RESOLUCIÓN N.º

POR MEDIO DE LA CUAL SE MODIFICA UN PERMISO DE OCUPACIÓN DE CAUCE Y SE TOMAN OTRAS DETERMINACIONES

Que funcionarios de la Corporación evaluaron la información, realizada visita técnica el día 28 de julio de 2025, generándose el Informe Técnico N° **IT-05252-2025** del 04 agosto de 2025, dentro del cual se formularon las siguientes observaciones y conclusiones las cuales son parte integral del presente acto:

Resultados de la intensidad de la lluvia con base en las curvas IDF de la estación pluviométrica La Macarena.

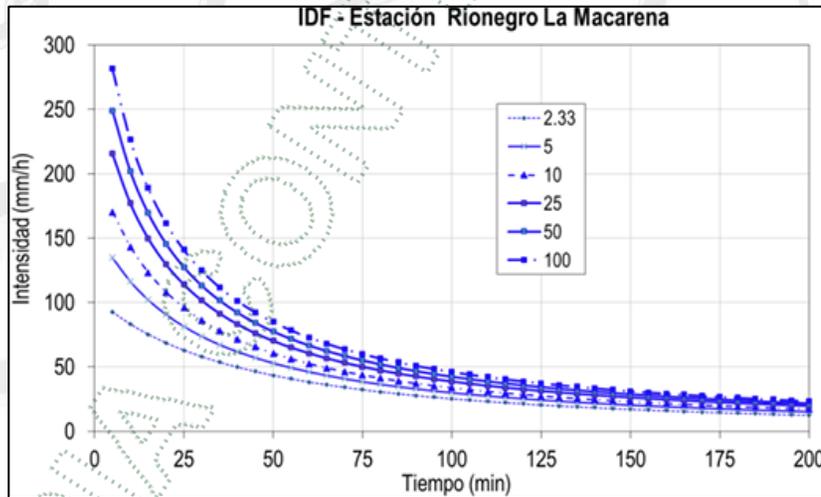
Se aportan las curvas IDF con base en los datos pluviométricos de la estación Rionegro La Macarena (2308027), la cual tiene influencia sobre las cuencas del 100%.

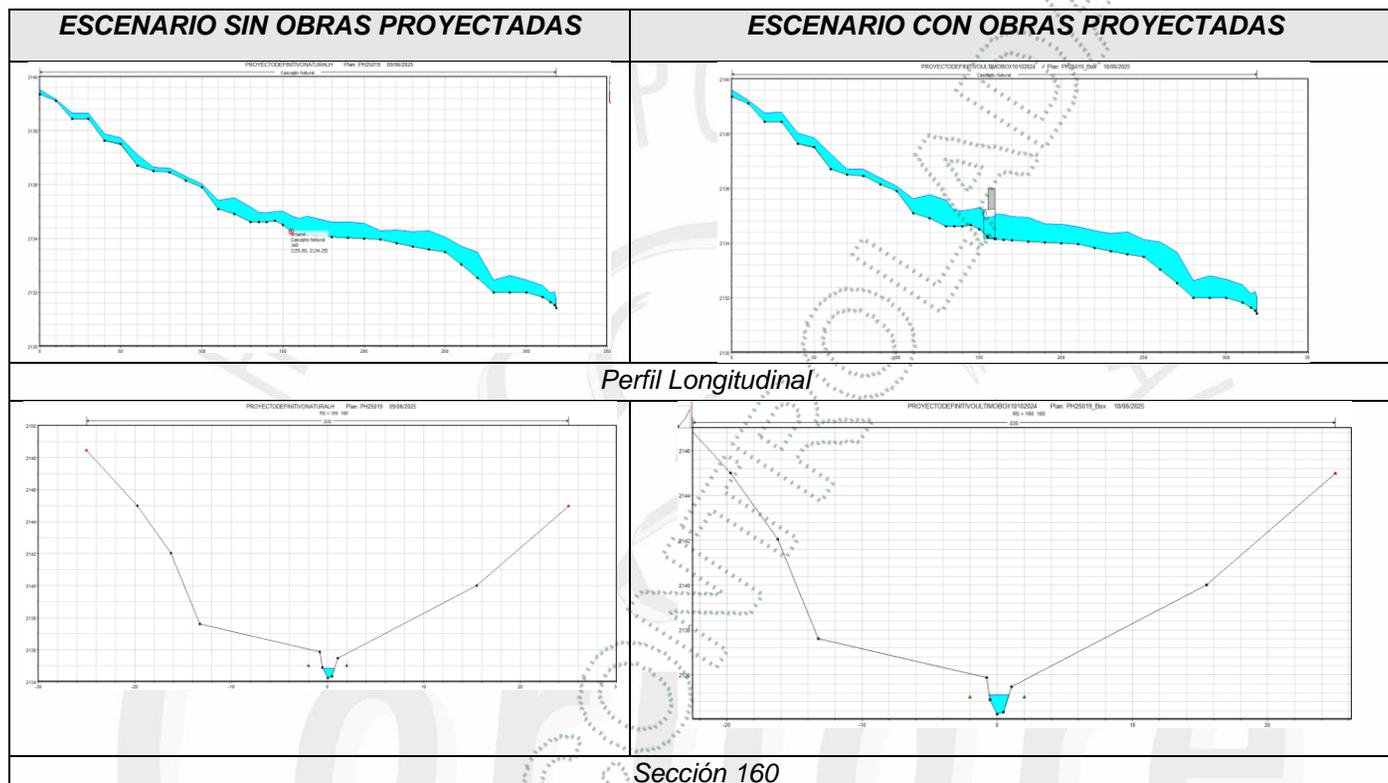
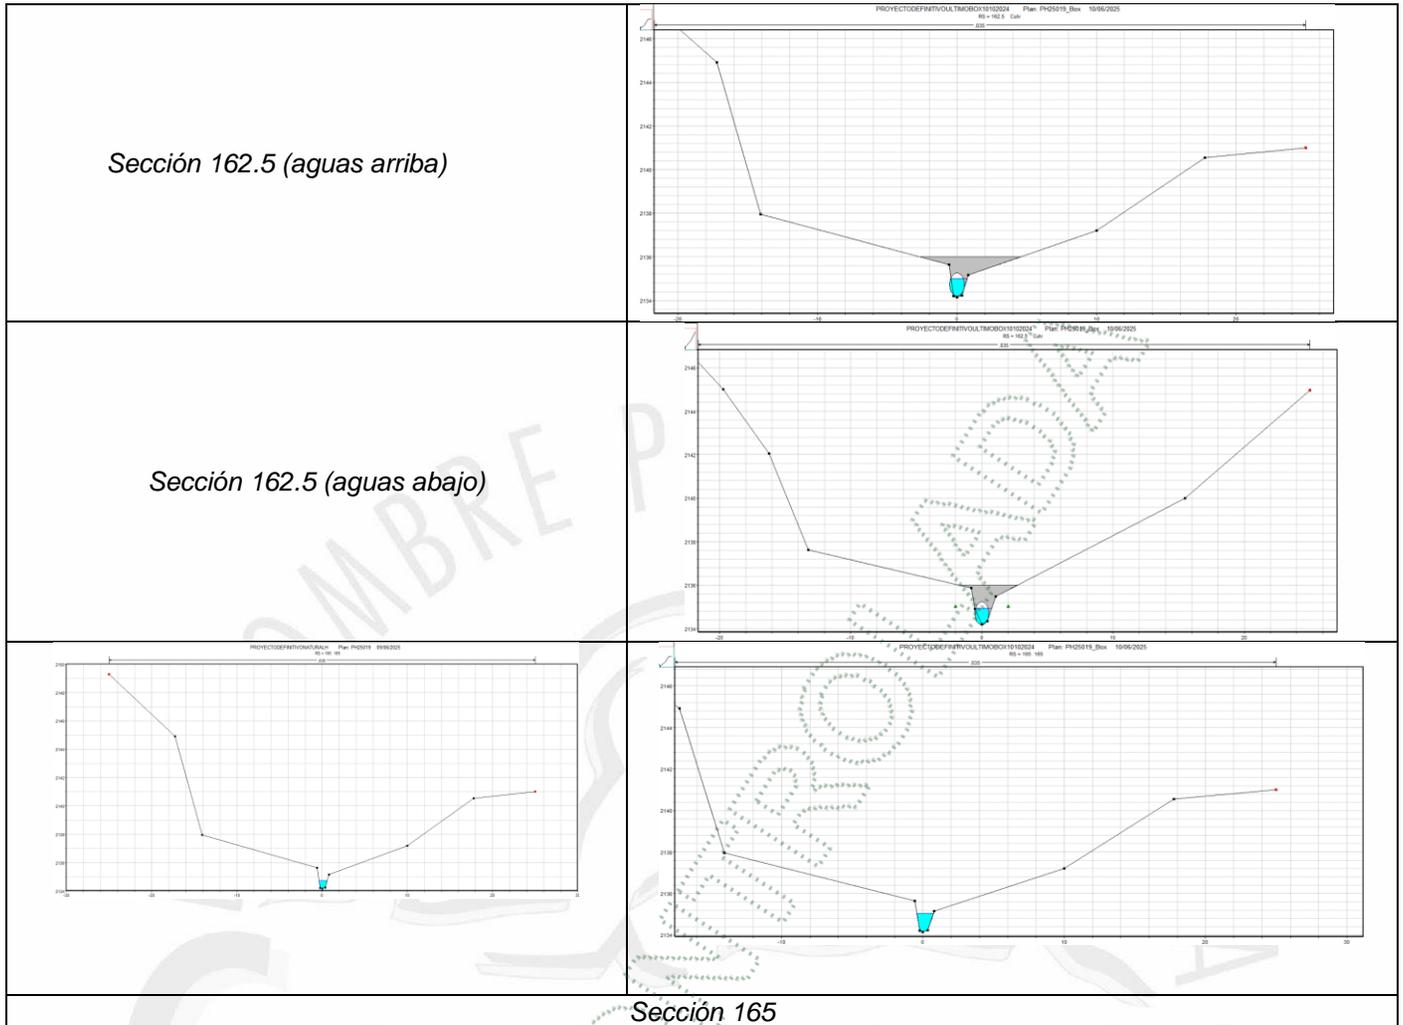
Se presenta los resultados de los caudales obtenidos por diferentes metodologías y se toma como resultado apropiado para la modelación hidráulica, el promedio de las tres metodologías.

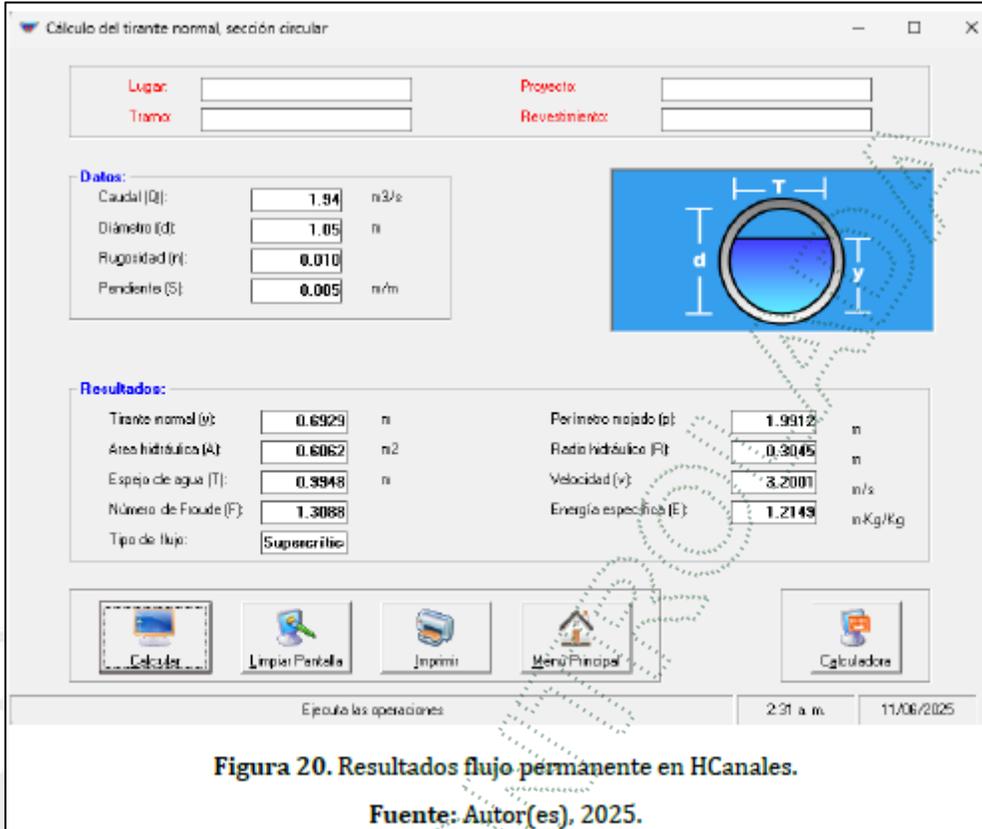
Al verificar el comportamiento de los parámetros velocidad y lámina de agua de la fuente de estudio, se evidencia que no existe variaciones, cumpliendo con el criterio de límites establecidos en la Guía de Rondas Hídricas del MADRS al no presentar incrementos mayores al 10% en las velocidades y de 30 cm en la lámina de agua, bajo los escenarios existente y a futuro con la obra implementada.

Además, se realiza la verificación de la capacidad hidráulica de la tubería propuesta con el uso del programa HCanales, teniendo como parámetros de entrada el caudal de diseño para el $Tr=100$ años, el diámetro de la tubería de 42" (1.05m), rugosidad del material de la tubería (PVC) y la pendiente propuesta en diseño (0.5%), cuyos resultados arrojan que la tubería presenta suficiencia hidráulica para permitir el libre tránsito del caudal de diseño de los 100 años.
